修改前

修改后

广东启源建筑工程设计有限公司		建筑工程预算员证书号: 14101066	
审 定	曾志光	建 设 单 位	嘉平志基房地产开发有限公司 嘉宝新城（一期）1# 〇〇轴立面图 〇〇轴立面图
专业负责	曾志光	工 程 名 称	
专项负责	曾志光	工 程 地 点	
审 核	吴天华	图 纸 名 称	
校 对	叶运强	图 纸 内 容	
设 计	叶运强	工 程 号	2008-0001
		专 业	建 筑
		图 纸	楼 梯
		层 次	第 1 层
		日 期	2002.08
		图 号	JZ-45

修改后

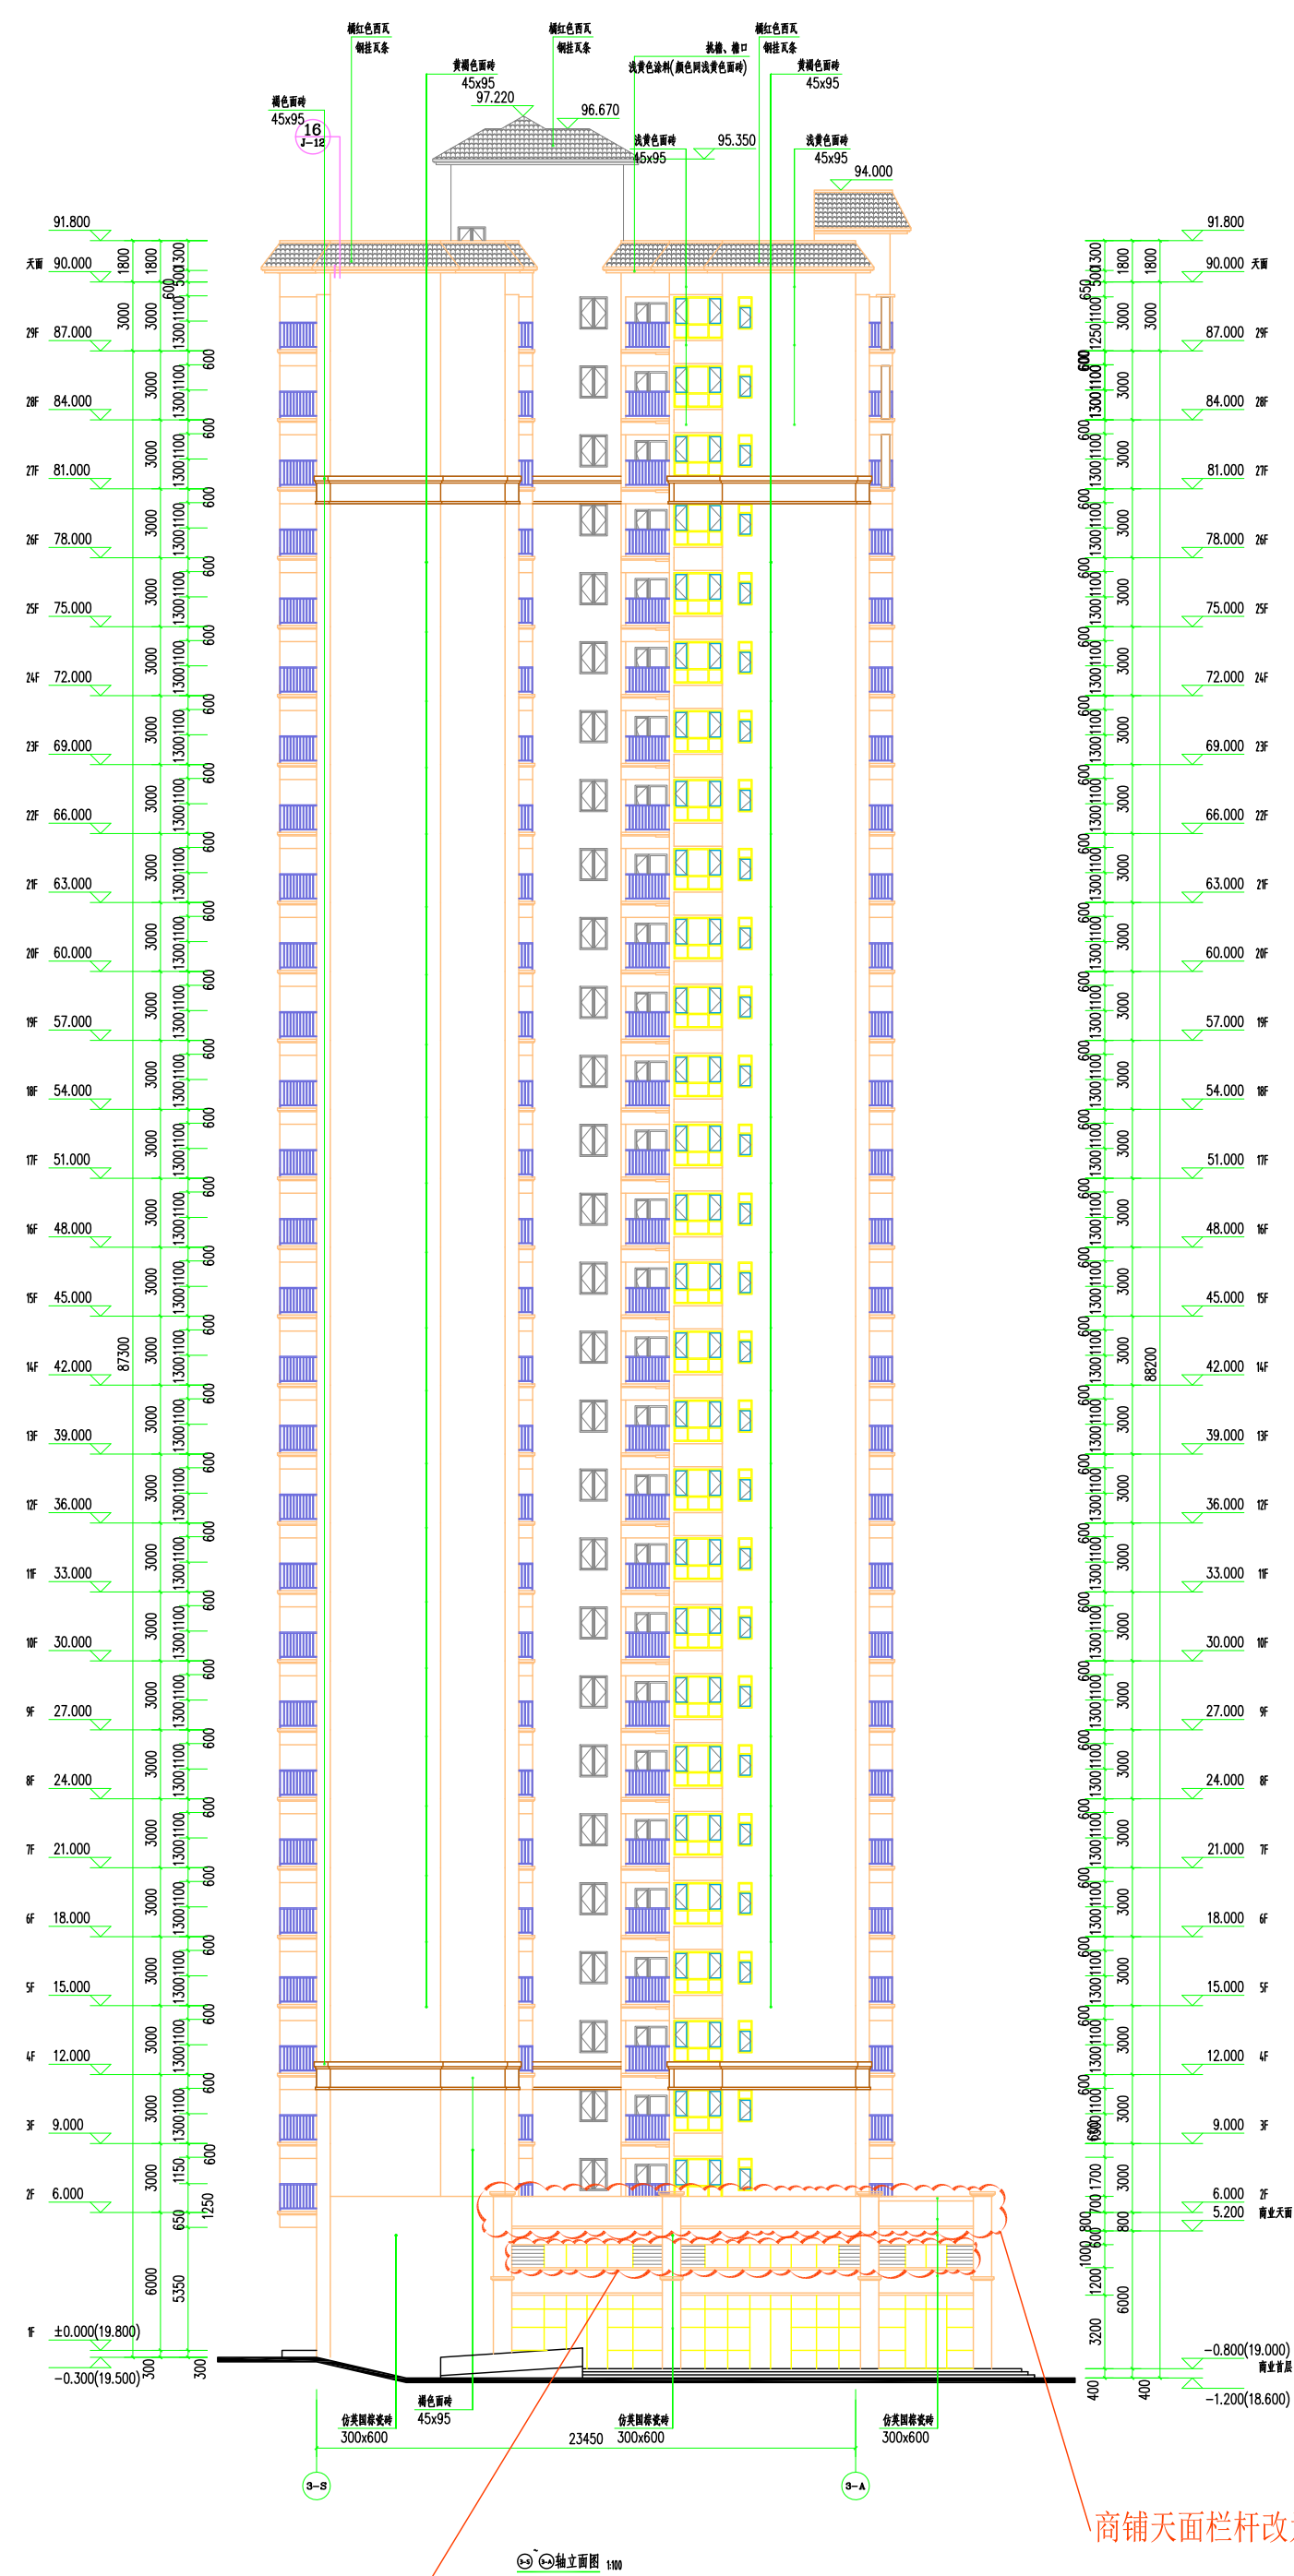
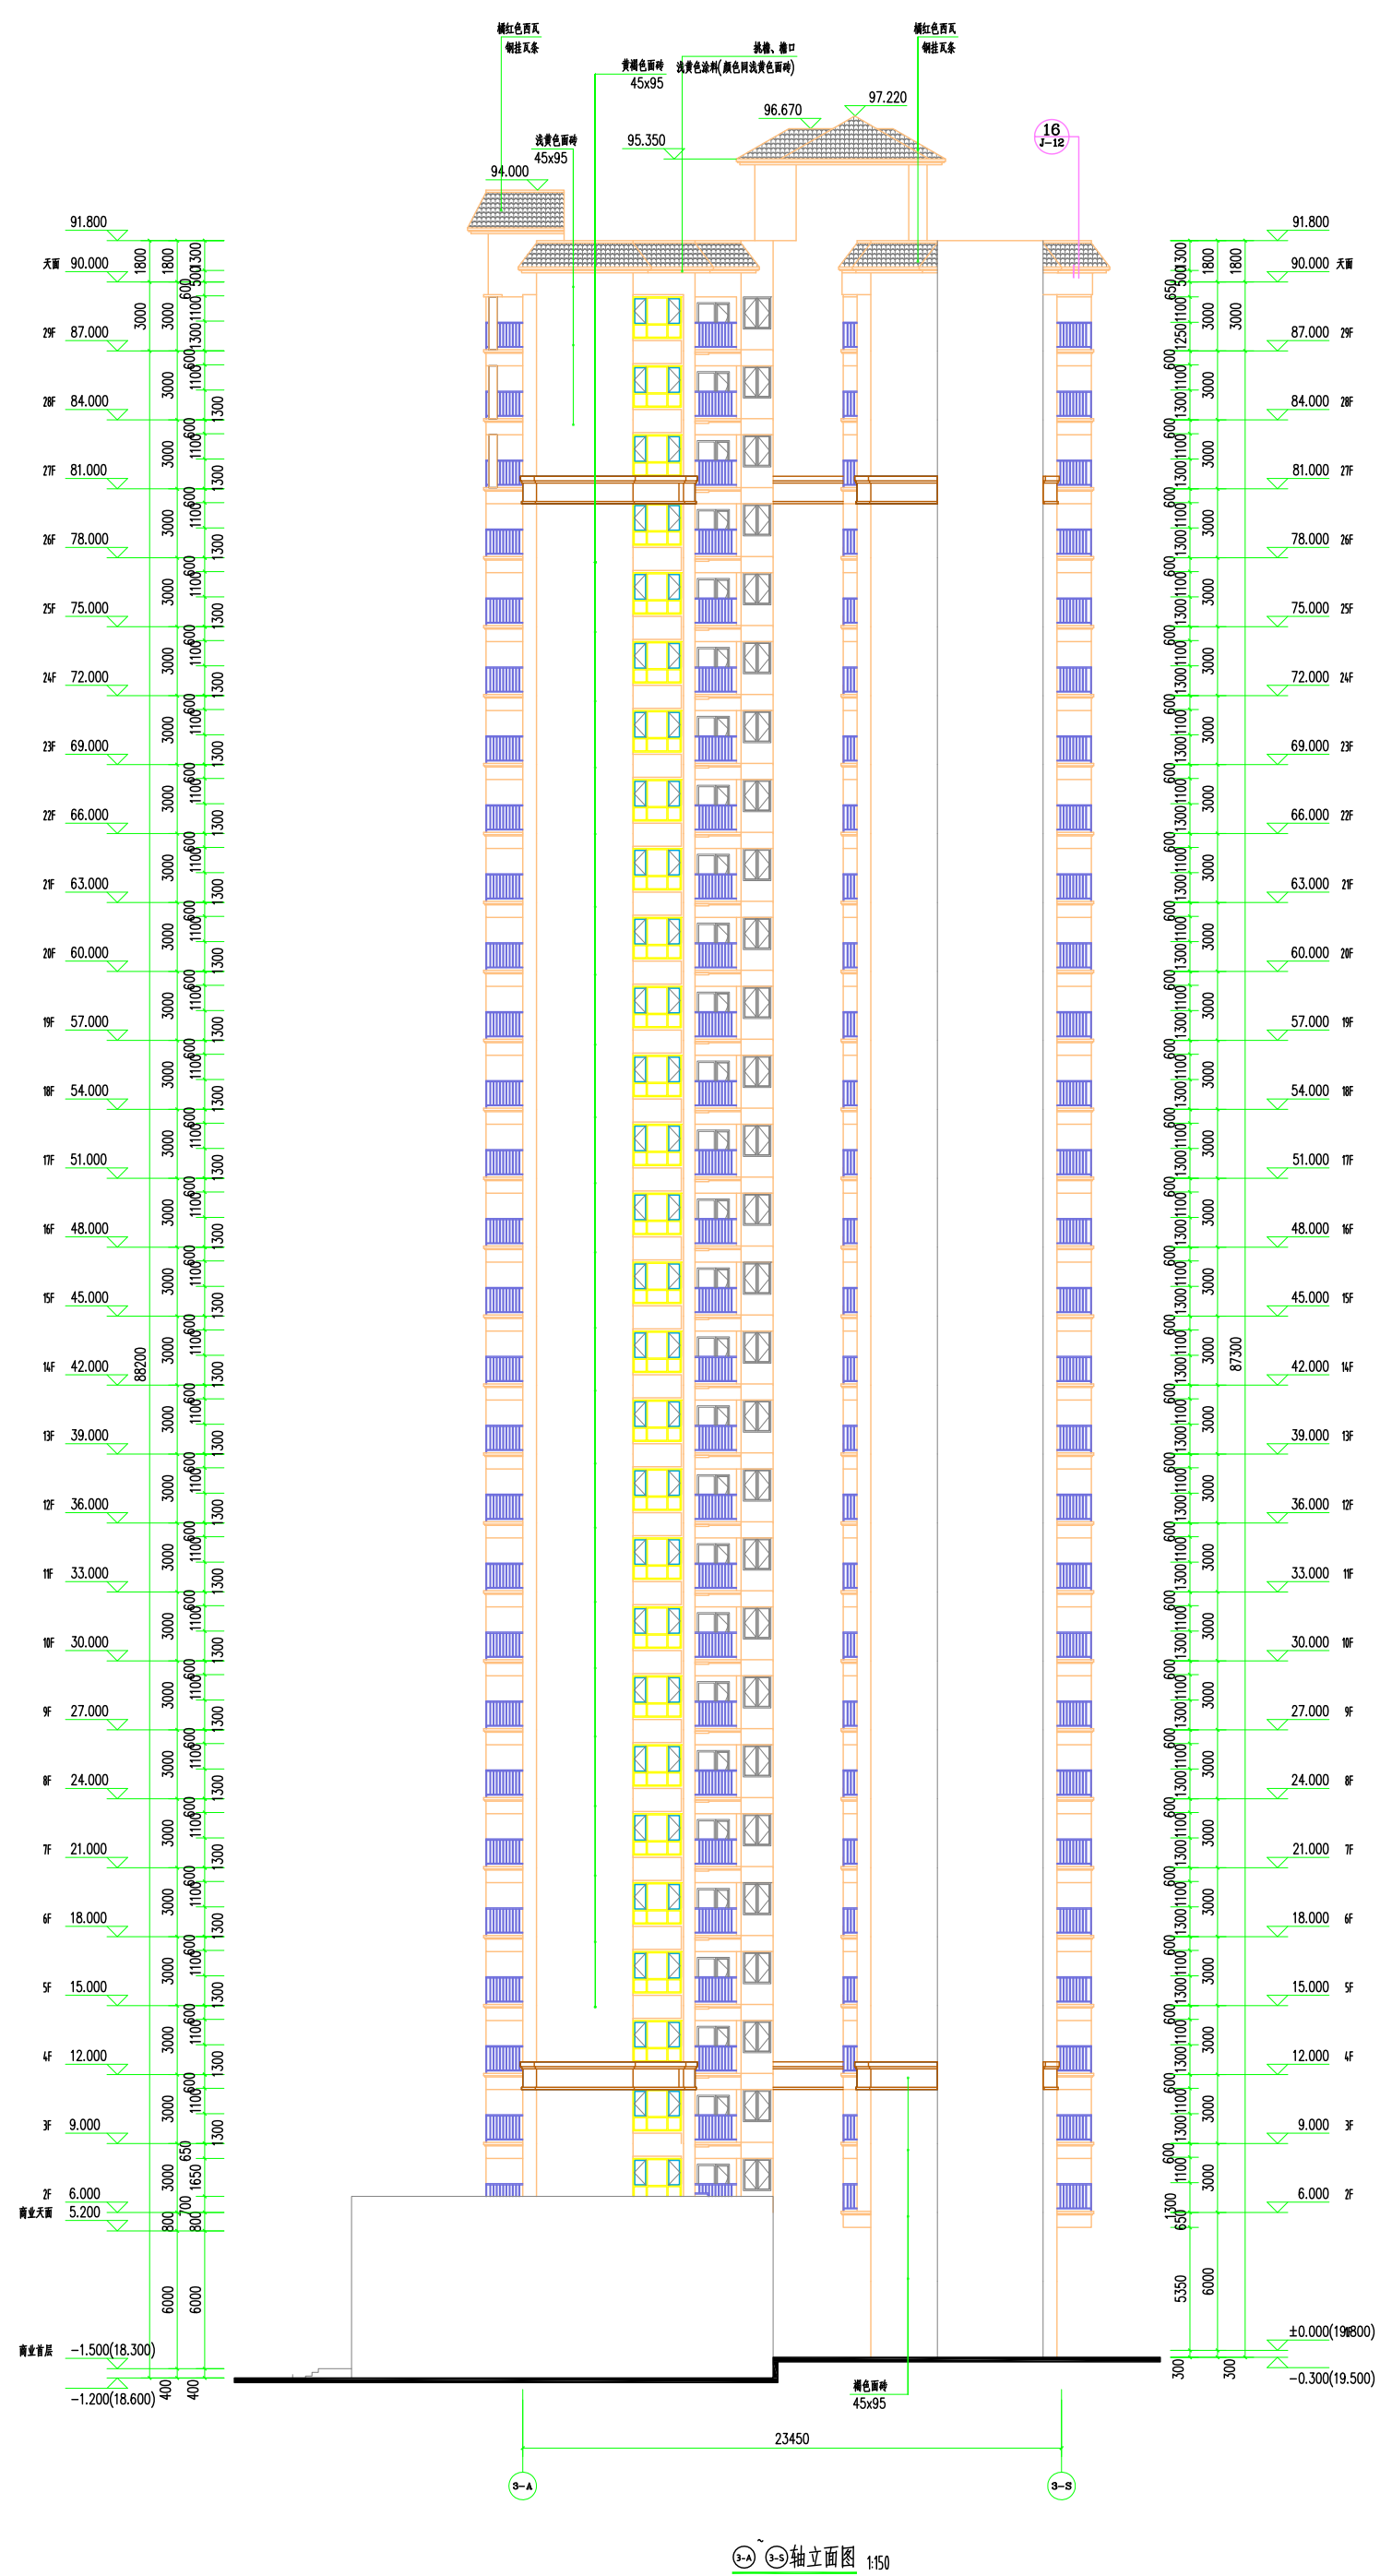
商铺天面栏杆改为混凝土栏板,删除装饰柱定的装饰灯

增加百叶窗

修改后

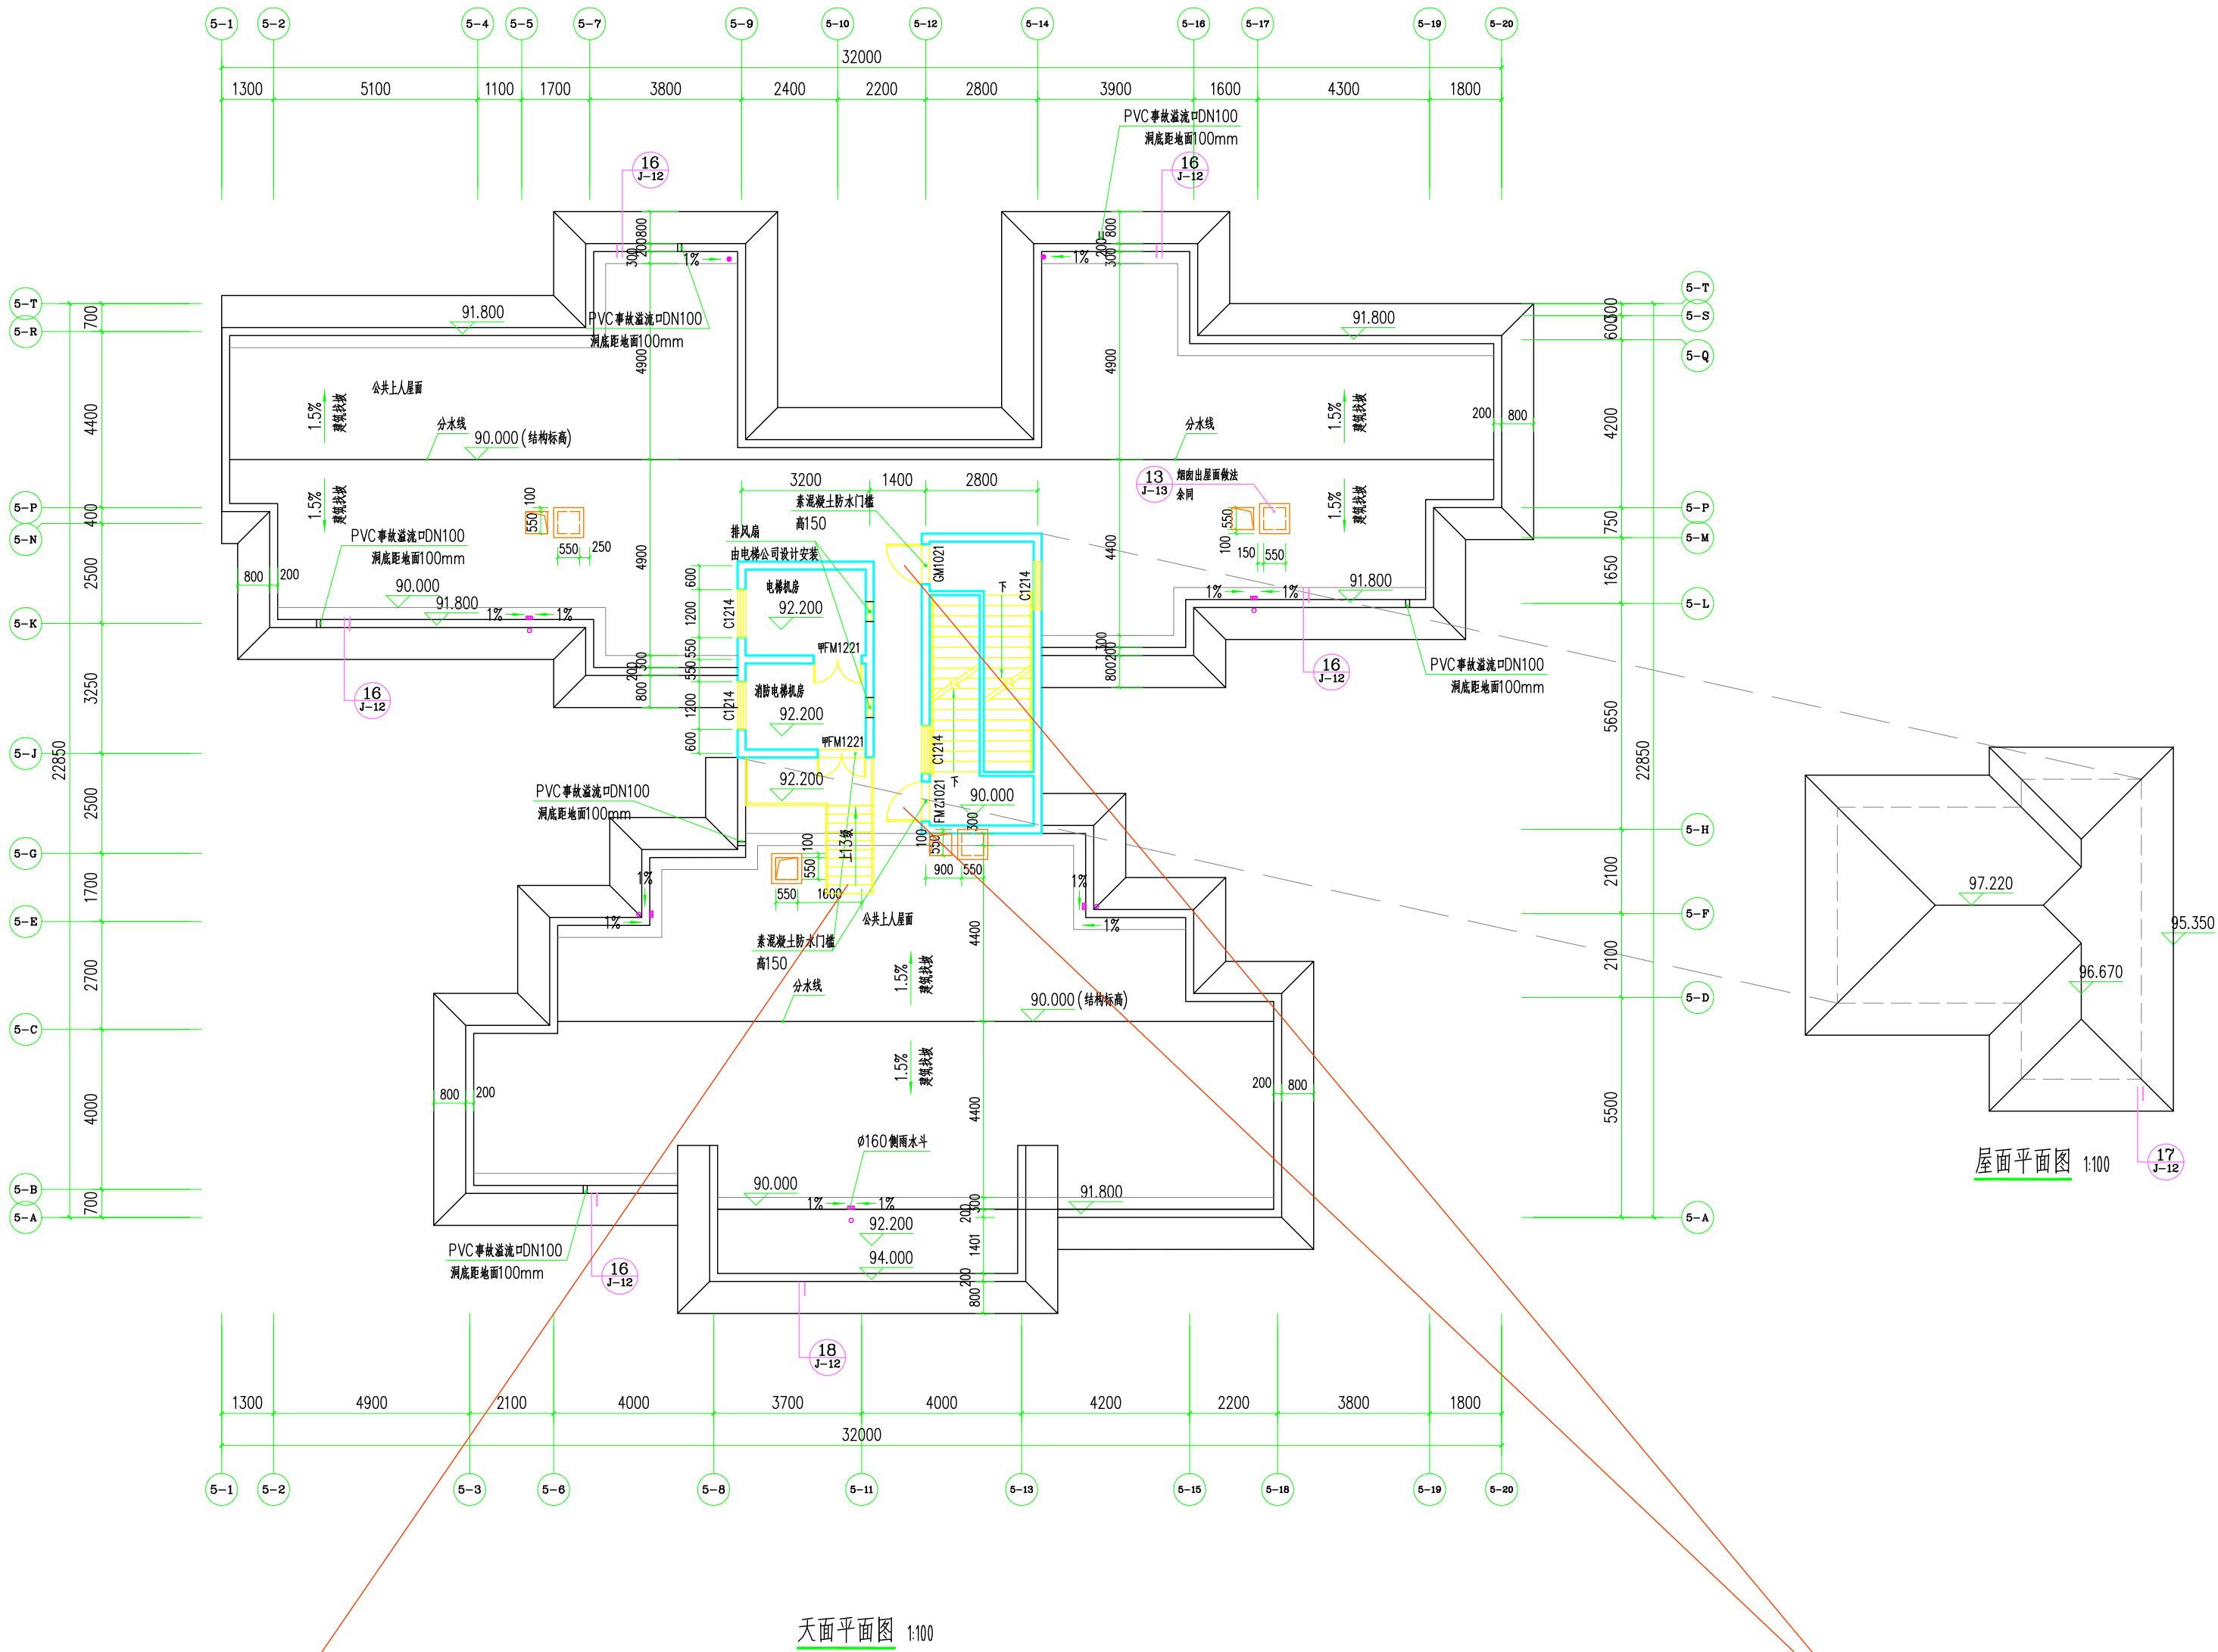
调整电梯机房楼梯位置

调整楼梯间疏散门位置
